改善箇所説明図①

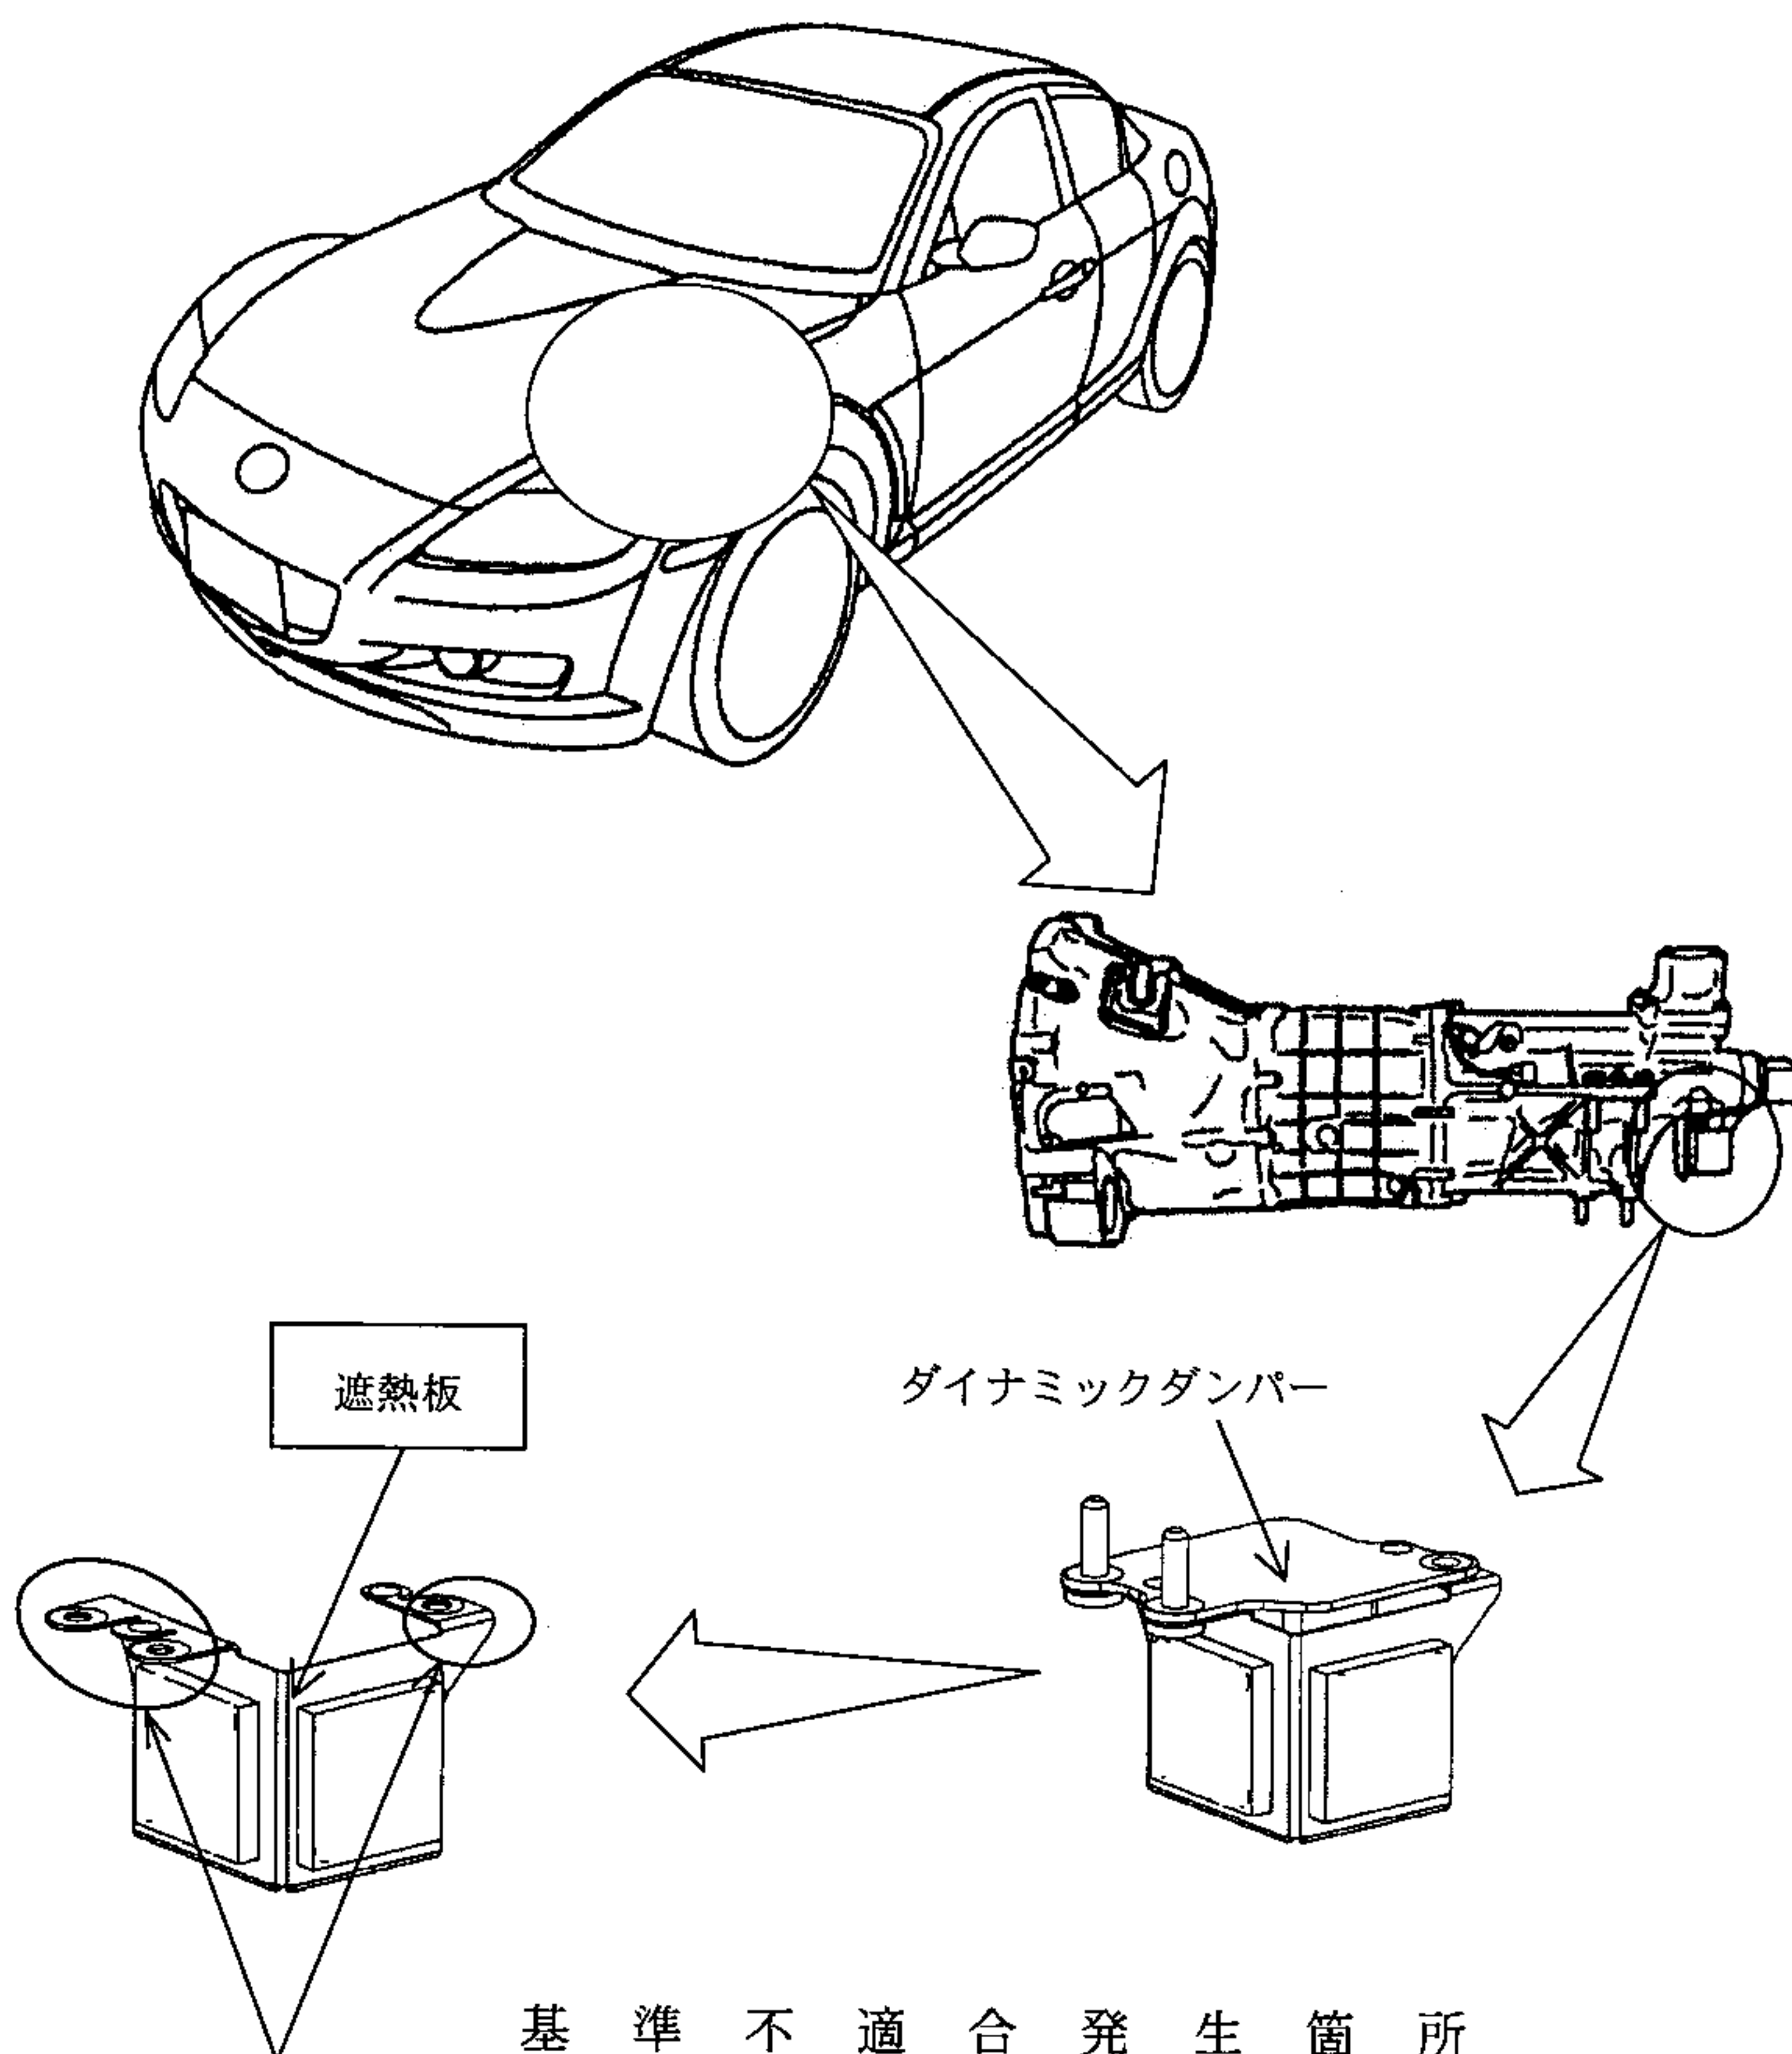
手動式変速機において、シフトレバーの振動を低減するために装着されているダイナミックダンパーの遮熱板の強度が不十分なため、エンジンの振動等により亀裂が生じて異音が発生するものがある。そのため、そのままの状態で使用を続けると、最悪の場合、当該遮熱板が脱落して他の交通の安全を妨げるおそれがある。

全車両、当該遮熱板を対策品と交換する。

注) は交換部品を示す。

識別：パワー・プラント・フレーム（ミッション側取付け部）に黄色ペイントを塗布する。
